ふそう eCANTER の電気装置（電気配線）のリコールについて

リコール届出番号	5634	リコール開始日	令和 7 年 3 月 28 日
基準不適合状態にあると認める構造、装置又は性能の状況及びその原因	<p>電動トラックのハイカレントヒューズボックスに接続しているハーネスにおいて、分岐部に施している保護テープによる防水処置が不適切なため、保護テープが損傷するとハーネス内部に水が浸入してハイカレントヒューズボックス内で結露水が発生することがある。</p> <p>そのため、結露水がハイカレントヒューズボックス内のリレー等に滴下して端子部が被水すると、EV システムが機能しなくなって走行不能に至る等の不具合が生じるおそれがある。</p>		
改善措置の内容	<p>全車両、ハイカレントヒューズボックス行きハーネス分岐部に防水テープと防水シートを追加する。また、当該ボックス内部のリレー、ヒューズ、ハーネスの端子を点検し、腐食等が認められたものは修復または新品に交換すると共に、当該ボックス内部に水が浸入していた場合は水を除去する。</p>

改善箇所説明図

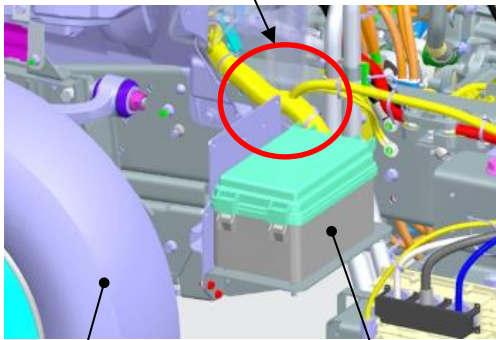
基準不適合発生箇所

電動トラックのハイカレントヒューズボックスに接続しているハーネスにおいて、分岐部に施している保護テープによる防水処置が不適切なため、保護テープが損傷するとハーネス内部に水が浸入してハイカレントヒューズボックス内で結露水が発生することがある。

そのため、結露水がハイカレントヒューズボックス内のリレー等に滴下して端子部が被水すると、EV システムが機能しなくなって走行不能に至る等の不具合が生じるおそれがある。

全車両、ハイカレントヒューズボックス行きハーネス分岐部に防水テープと防水シートを追加する。また、当該ボックス内部のリレー、ヒューズ、ハーネスの端子を点検し、腐食等が認められたものは修復または新品に交換すると共に、当該ボックス内部に水が浸入していた場合は水を除去する。

識別：作業完了車には、ハイカレントヒューズボックスの車両後面に白色ペイントを塗布する。
